ZDM.ZP.261.2.7.2019

Dotyczy: postępowania o udzielenie zamówienia publicznego pn.: „Budowa drogi od ul. Lipowej do ul. Granicznej w obrębie Specjalnej Strefy Ekonomicznej”

Wyjaśnienia treści specyfikacji istotnych warunków zamówienia

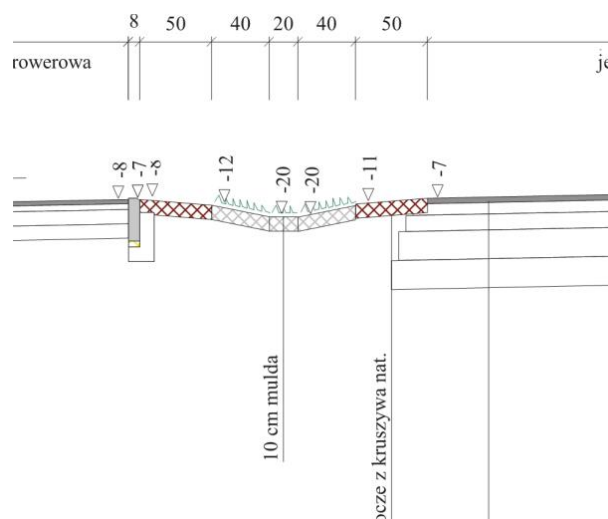
Prosimy o wyjaśnienie w jaki sposób należy wykonać „muldę” gr. 10 cm (rys. poniżej). Brak informacji w dokumentacji. Prosimy również o uzupełnienie przedmiarów.

Muldę należy wykonać poprzez odpowiednie uformowanie gruntu, obsypanie humusem o gr. 10cm i obsianie trawą. Powierzchnia muldy została ujęta w przedmiarze – pozycja dotycząca wykonania trawników dywanowych.

Przekrój konstrukcyjny w km rob. 0+728,50 - 0+948,50

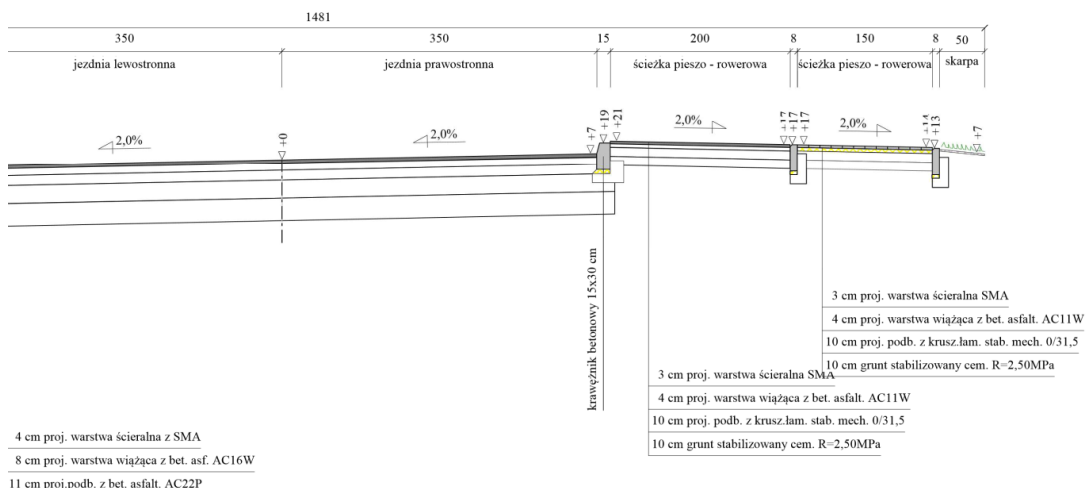
Prosimy o doprecyzowanie z jakiego materiału ma być wykonana nawierzchnia na chodniku w przekroju konstrukcyjnym km 0+728,5 – 0+948,5.

Nawierzchnia na ścieżce pieszo – rowerowej szerokości 1,5 m (chodniku) ma być wykonana jak na pozostałym odcinku. Zamawiający załączy poprawiony przekrój konstrukcyjny.

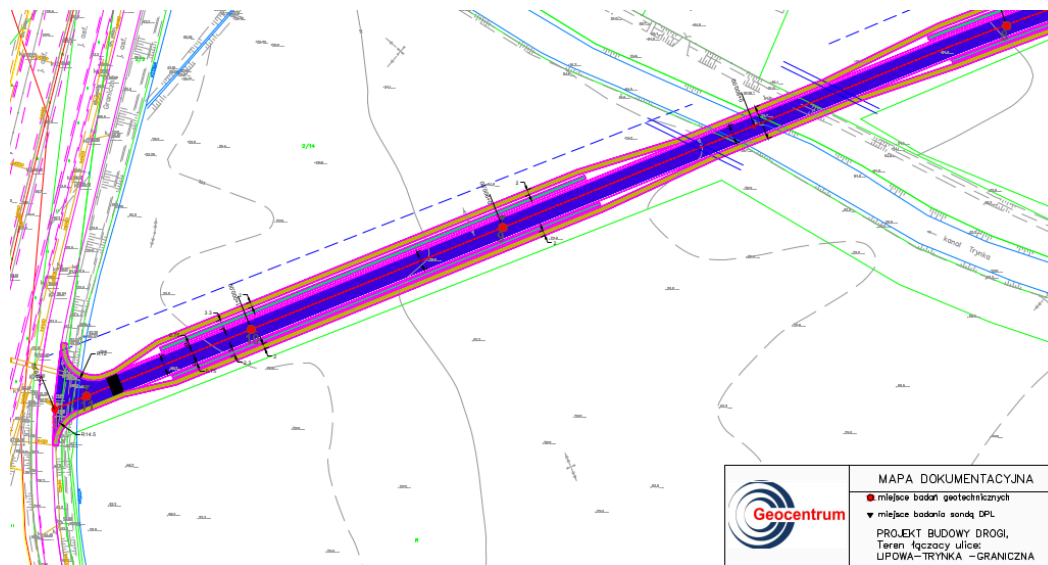
Prosimy o załączenie aktualnych badań geotechnicznych, gdyż odwierty geotechniczne nr 9, 10 oraz 11 nie są wykonane w aktualnym przebiegu trasy w planie. (w załączeniu rysunek)

Zamawiający dołączy dodatkowe badania geotechniczne wykonane w zakresie przedmiotowego zadania.
